Affaire suivie par William ROSS
Tél : 05 62 00 72 88
Email : anc@reseau31.fr
Identifiant du dossier : REF005673

Objet : Rapport de contrôle de fonctionnement et d'entretien de votre dispositif d'Assainissement Non Collectif.

**VERIFICATION DU BON FONCTIONNEMENT ET DE L'ENTRETIEN
D'UNE INSTALLATION D'ASSAINISSEMENT NON COLLECTIF
RAPPORT DE VISITE A CONSERVER**

> Schéma de l'installation

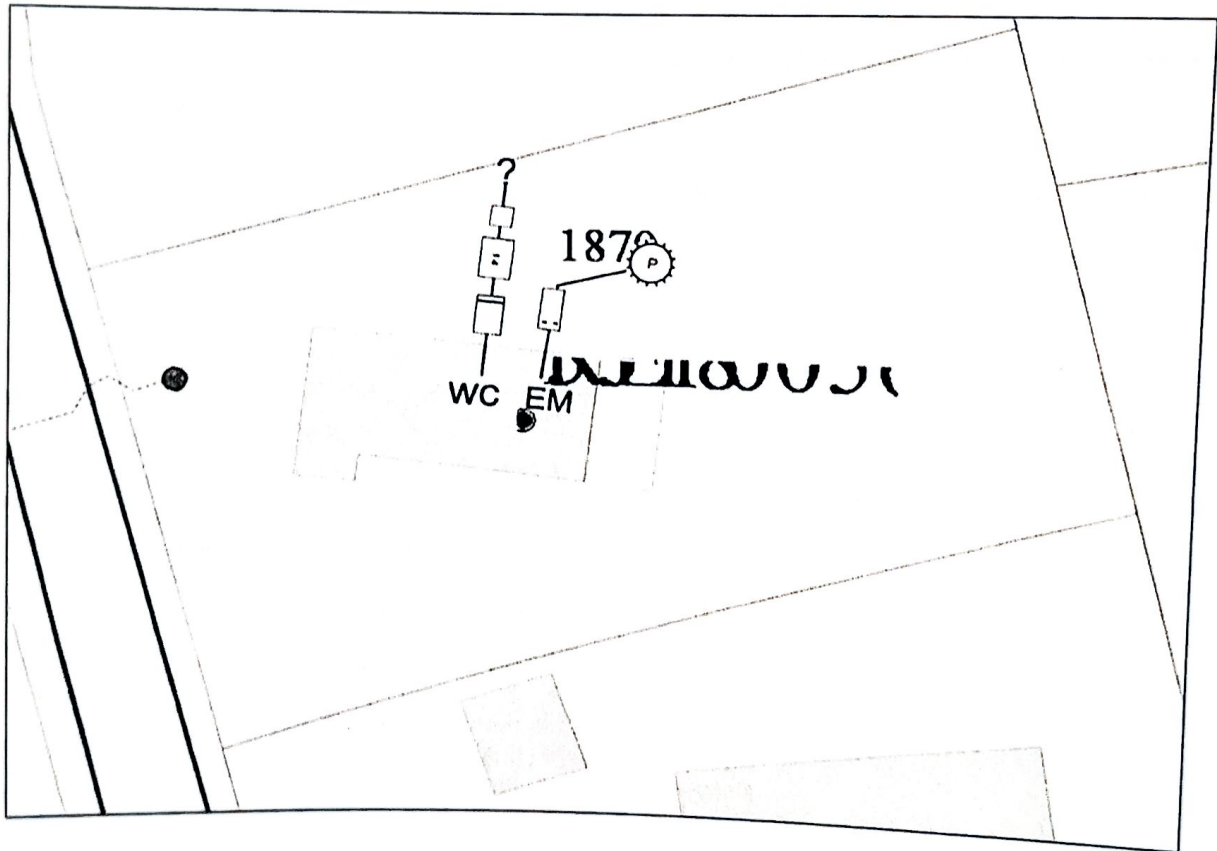
Description	Constat	Commentaires
Fosse septique	Volume indéterminé	Accessibilité : Oui Bon état de fonctionnement : Oui Dimensionnement : Indéterminé Défaut constaté : Oui (cf. commentaires)	Volume indéterminé
Dégraisseur	Volume indéterminé	Accessibilité : Oui Bon état de fonctionnement : Non Dimensionnement : Indéterminé Défaut constaté : Oui (cf. commentaires)	Volume indéterminé Bac à graisse écrasé
Epurateur à cheminement lent	Volume indéterminé	Accessibilité : Oui Bon état de fonctionnement : Non vérifiable Dimensionnement : Indéterminé Défaut constaté : Oui (cf. commentaires)	Volume indéterminé

Rejet indéterminé	Rejet d'eaux issues d'un pré-traitement	Accessibilité : Non Bon état de fonctionnement : Non vérifiable Dimensionnement : Indéterminé Défaut constaté : Oui (cf. commentaires)	Rejet non réglementaire
Puisard	Rejet d'eaux issues d'un pré-traitement (dégraisseur)	Accessibilité : Oui Bon état de fonctionnement : Non vérifiable Dimensionnement : Indéterminé Défaut constaté : Oui (cf. commentaires)	Rejet non réglementaire

Défauts constatés : Installation incomplète

Travaux sous 1 an (si vente) : Mettre en place un dispositif d'assainissement non collectif réglementaire au dimensionnement adapté.

Recommandations : Travaux nécessaires pour la mise en conformité : mettre en place un dispositif d'assainissement non collectif réglementaire au dimensionnement adapté.
